MUNICÍPIO DA NAZARÉ – CÂMARA MUNICIPAL
DIVISÃO DE OBRAS MUNICIPAIS E AMBIENTE (DOMA)

| ASSUNTO: Proposta de Alteração ao Plano de Trânsito n Largo da Praça de Touros, Sitio - Nazaré | INFORMAÇÃO N.º | 201/DOMA/2018 |

Em virtude da obra de requalificação do Largo da Praça de Touros, Sitio, torna-se necessário proceder á adequação do Plano de Trânsito à situação atual.

Junto se anexa ainda peça desenhada com a localização da sinalização a implementar.

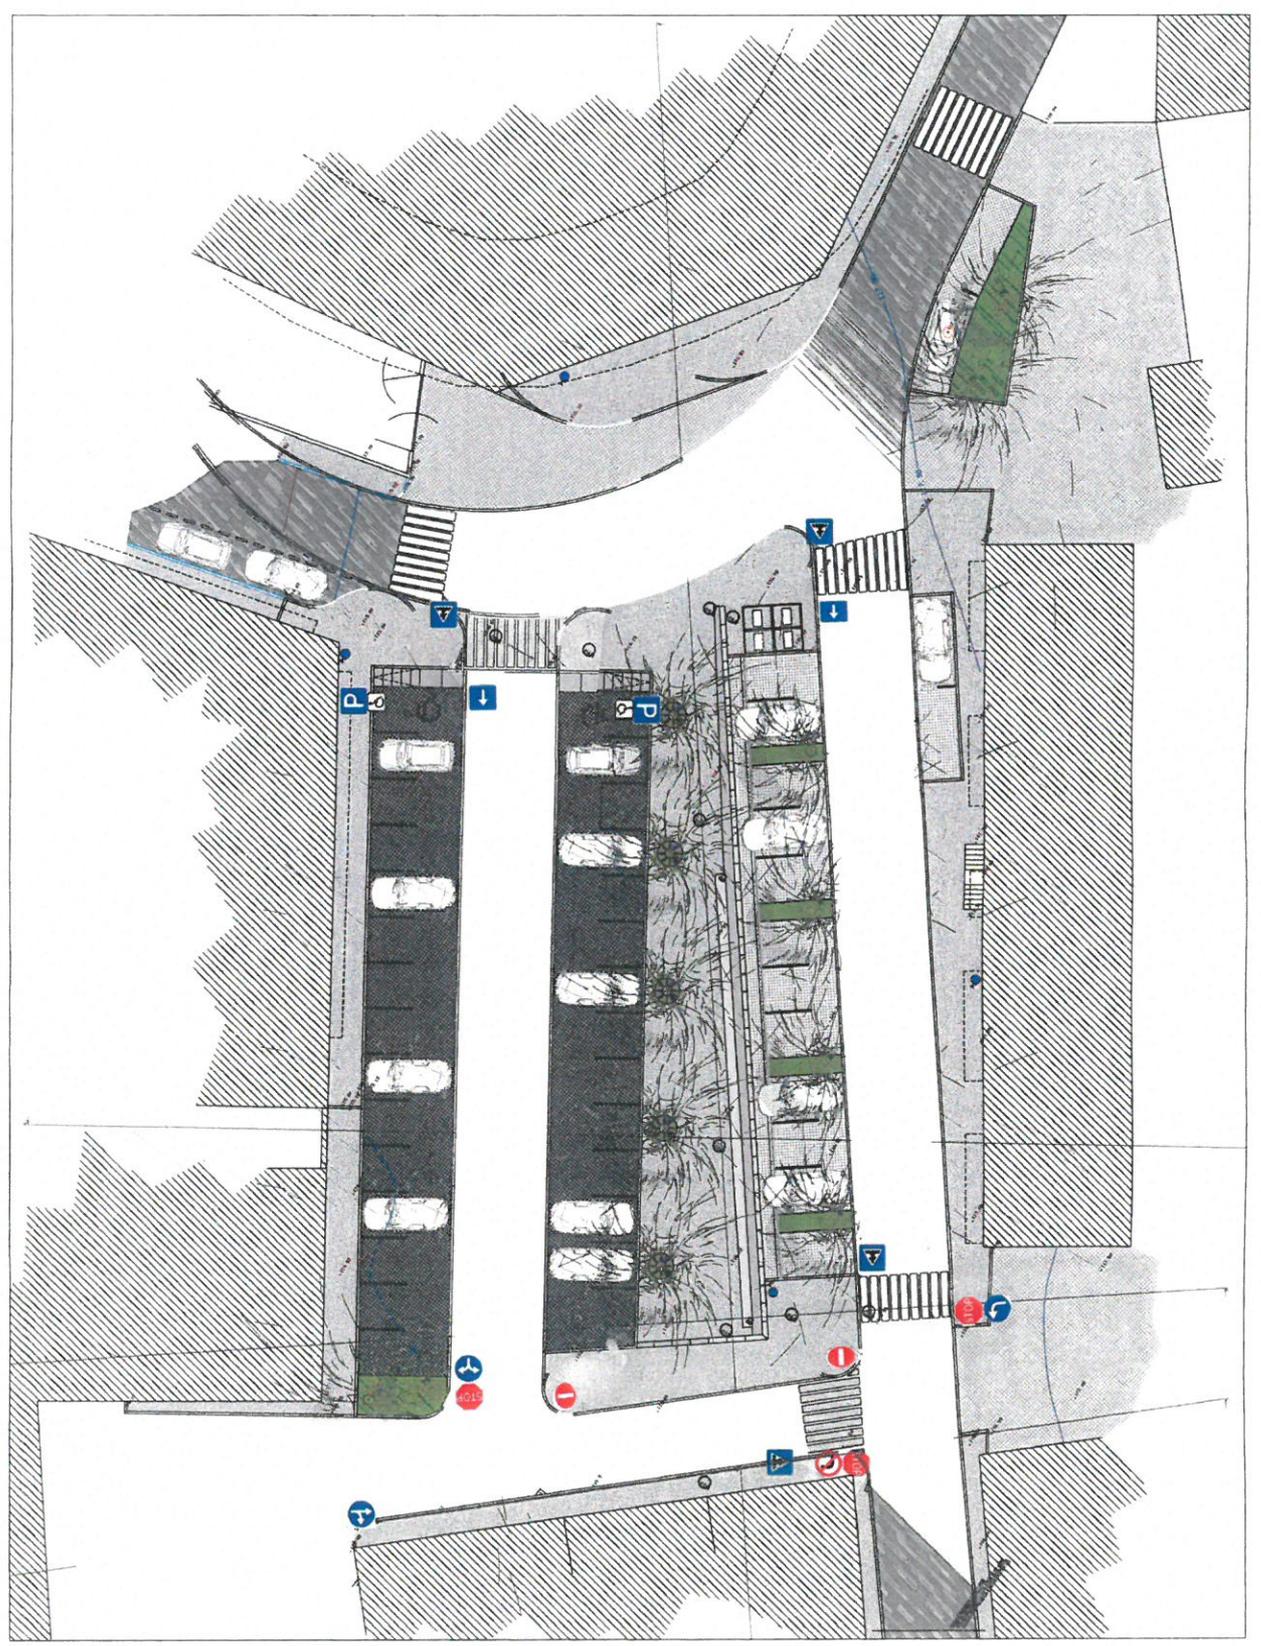
Por minha parte não vejo inconveniente.

1/De facto a via de distribuição ao parque de estacionamento deve ser, como referido pelo Senhor Vereador, de apenas um sentido (Praça de Touros/Largo Padre Silvestre).

2/Salvo melhor opinião e uma vez que troço da artéria sita no final da via de distribuição (parques de estacionamento) que liga à Rua Praça de Touros possuir 4m de largura , propõe-se a circulação nesse troço apenas num sentido (parque-largo/Rua Praça de de Touros) enquanto que na outra parte da artéria (parque/Largo Padre Silvestre) mantinha-se os dois sentidos (largura 5.20m).//

(Alteração ao Plano de Trânsito no Largo da Praça de Touros)
vimos por este meio informar V/Ex^ª que o parecer é favorável.

- a) implementação de sinal H7, passagem para peões - 3un;
- b) implementação de sinal H1a e placa adicional modelo 11d - estacionamento autorizado para pessoas com mobilidade reduzida - 2un;
- c) Implementação de sinal H3, trânsito de sentido único - 2un;
- d) Implementação de sinal C1, sentido proibido - 2un;
- e) Implementação de sinal B2, paragem obrigatória em cruzamentos - 3un;
- f) Implementação de sinal C11b, proibição de virar à esq. - 1un;
- g) Implementação de sinal D1d, sentido obrigatório;
- h) Implementação de sinal D2b, sentidos obrigatórios possíveis;
- i) Implementação de sinal D2c, sentidos obrigatórios possíveis;
